Č. j. KRPL-46089-17/ČJ-2024-180506-02

Magistrát města Liberec
Odbor dopravně správních agend
nám. Dr. E. Beneše 1/1
460 59 Liberec 1**Vyjádření k přechodné úpravě provozu - BUS_Mníšek**

Policie České republiky, Územní odbor Liberec, dopravní inspektorát obdržel dne 26. 8. 2024 žádost firmy Savoz s.r.o., U Kamene 1266, 506 01 Jičín, která se týkala vyjádření k přechodné úpravě provozu v rámci rekonstrukce silnice ev. č. III/2904 v obci Oldřichov v Hájích a Mníšek především z důvodu zajištění průjezdu linkové autobusové dopravy ul. Nádražní v Mníšku.

úsek řízený semaforý
pro průjezd autobusů

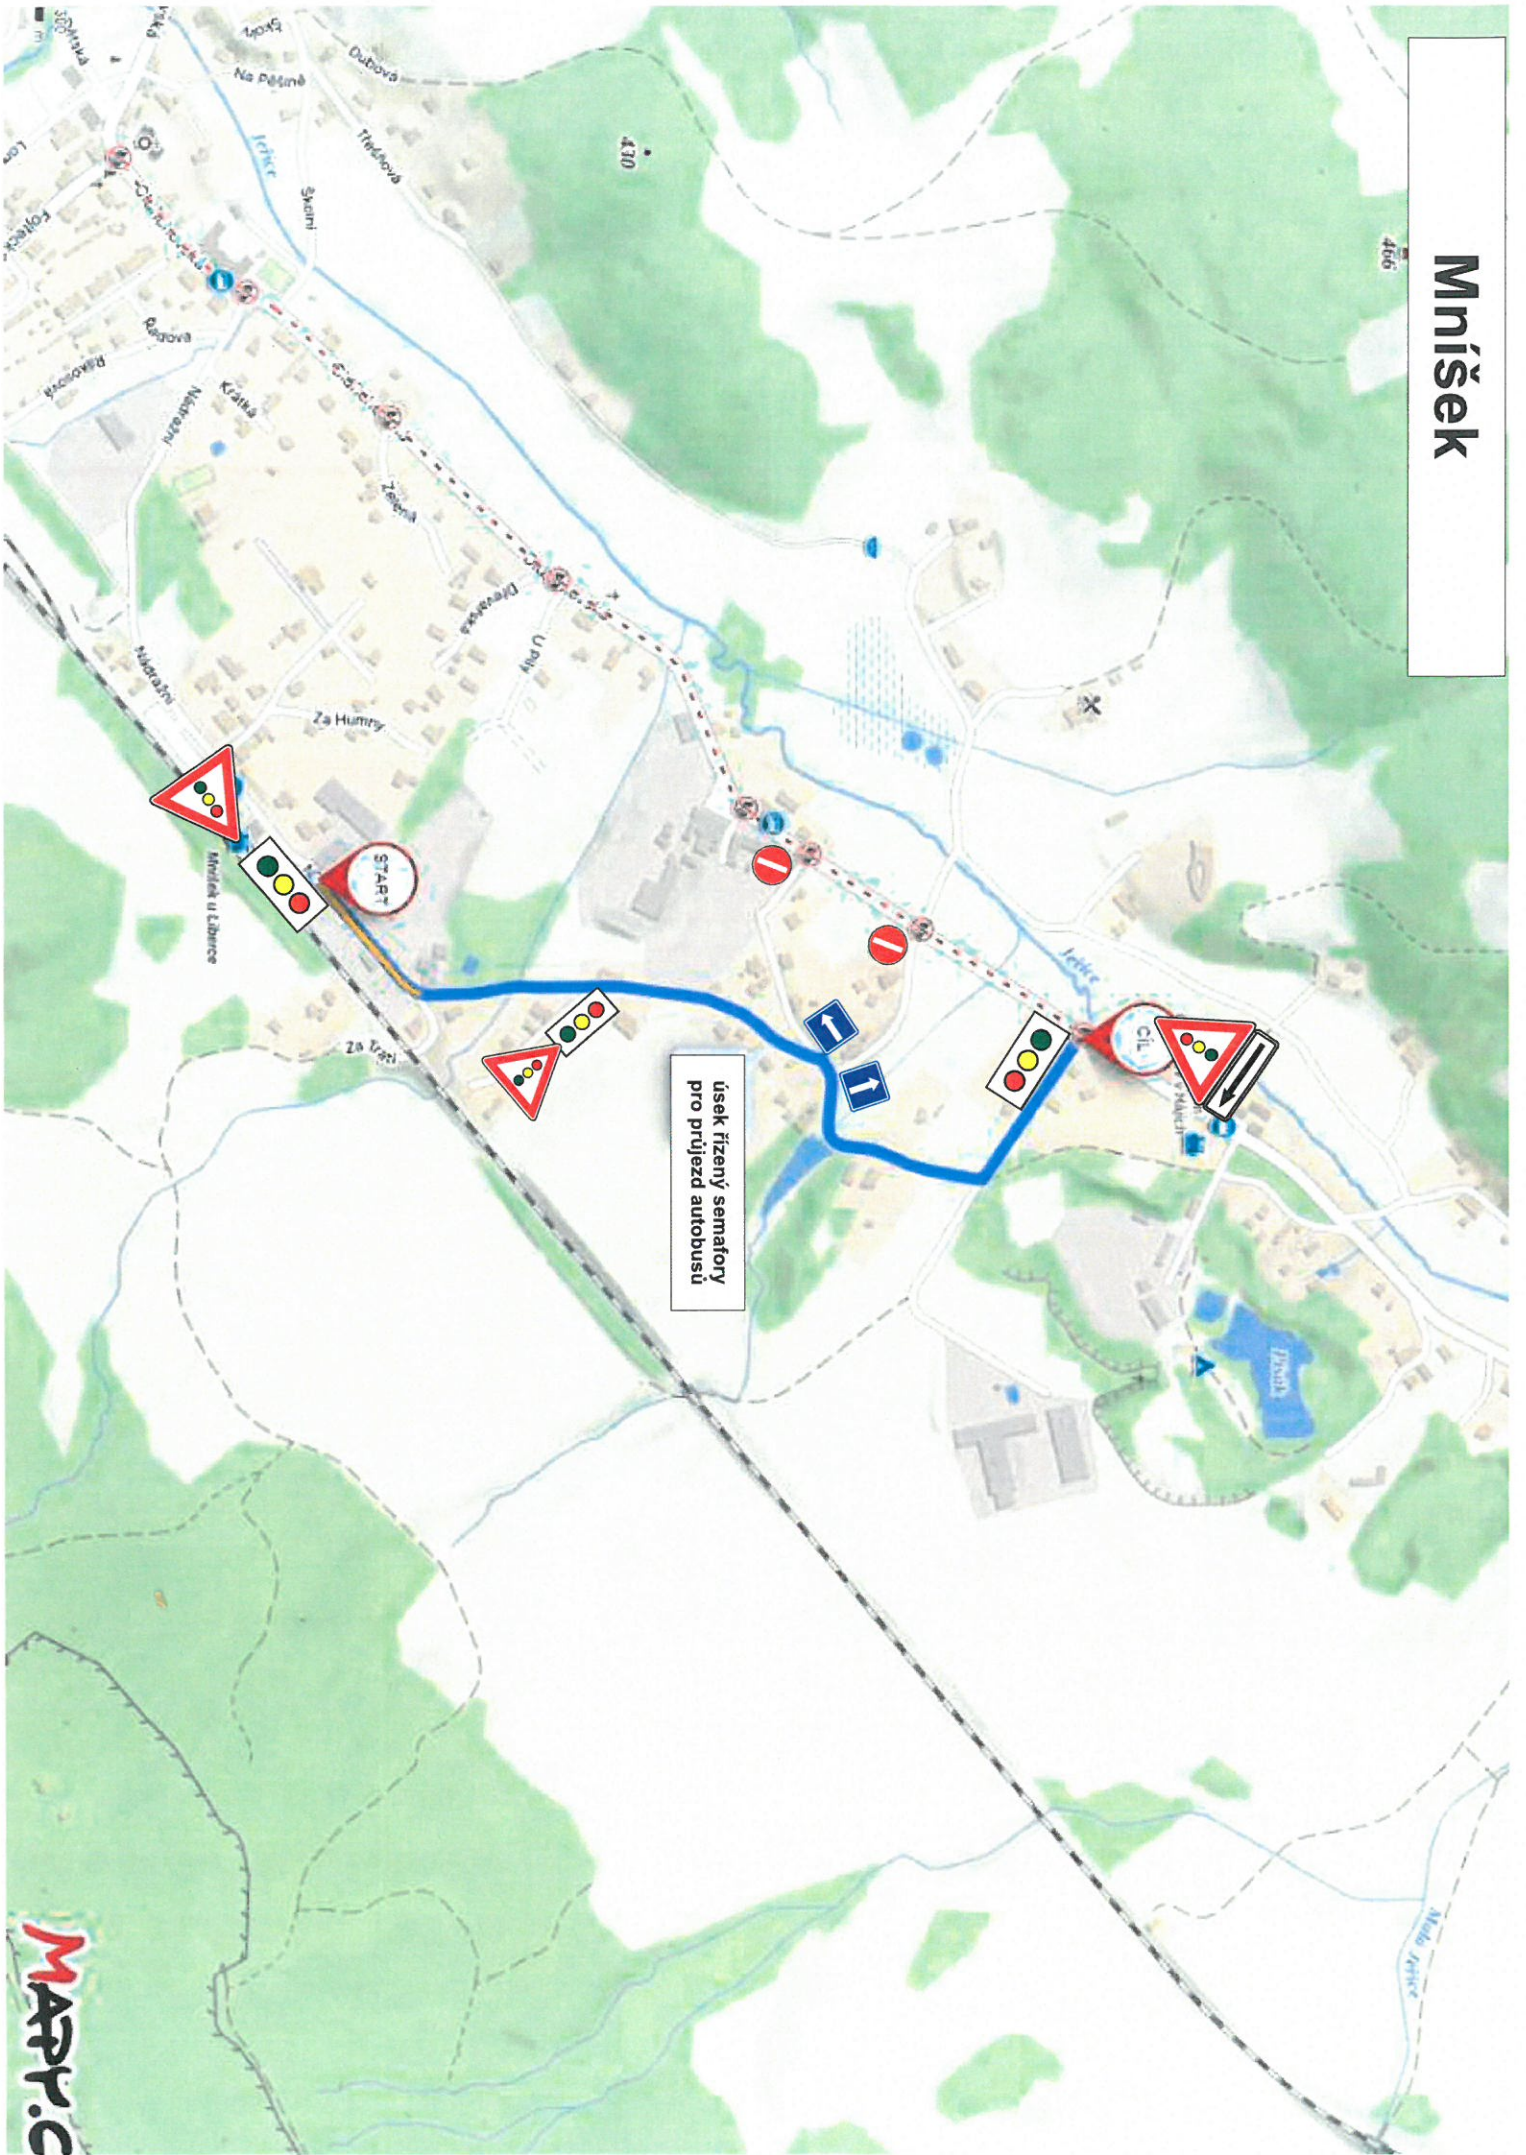
Součástí žádosti byl i konkrétní návrh přenosného dopravního značení a způsob řízení dopravy pomocí přenosných SSZ (viz příloha č 1, varianta 1). Vzhledem k tomu, že v úseku řízeném SSZ se nachází křižovatky a u samotného způsobu řízení SSZ není zřejmé, resp. máme pochybnosti o tom, nakolik je tento způsob řízení v souladu se zákonem o provozu č. 361/2000Sb. a vyhl. č. 294/2015Sb., jsme požádali žadatele o vypracování druhé varianty (viz příloha č. 2, varianta 2). V této variantě je provoz řízen opět SSZ, ale v třicestném provedení a dvě komunikace budou jednosměrné z důvodu minimalizace křižovatek uvnitř řízeného úseku ul. Nádražní. Způsob řízení dopravy SSZ je z našeho pohledu v standardním režimu. Lze očekávat, že časový interval vzhledem k délce řízeného úseku ul. Nádražní bude delší.

Na základě shora uvedeného Dopravní inspektorát Liberec jako příslušný orgán Policie České republiky dle §77/2b z.č. 361/2000Sb. doporučuje realizovat přechodnou úpravu provozu dle přílohy č. 2, varianta 2, kde SSZ bude vybaveno odpočtem času a časovou preferencí ul. Nádražní.
